**VOLVO**

# VERKSTADS- MEDDELANDE

BETR.	FJÄDRING	PRODUKT	P
	145	GRUPP	73
		NR	5
DATUM	December 1970

### Distanselement för 145.

Bild 1

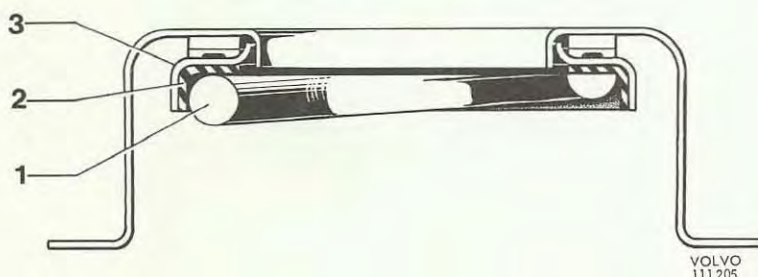
För att motverka den lutning åt vänster, som kan förekomma vid ogynnsam viktfordelning, på 145-vagnarna, har distanselement framtagits för placering mellan framfjäder och framaxelbalk respektive bakfjäder och bakre sidobalk. Monteringens görs endast på vänster sida. Dessa distanselement är införda i produktionen från och med chassinummer 64531.

Fram byts det gamla fjädermellanlägget ut mot distanselement 687458 och fjädermellanlägg 687461. Placeringen ses i bild 1.

1. Framfjäder
2. Fjädermellanlägg, 687461
3. Distanselement, 687458

Bild 2

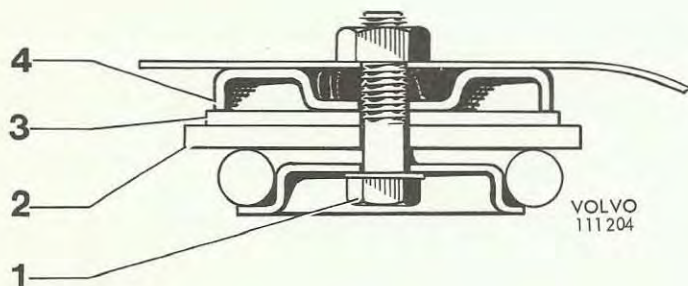
Bak tillkommer distansbricka 687457, dessutom byts övre fästskruven ut mot en längre med detaljnummer 955536. Distansbrickan placeras mellan sidobalken och den befintliga fjäderplattan enligt bild 2.

1. Skruv, 955536
2. Mellanlägg
3. Fjäderplatta
4. Distansbricka, 687457
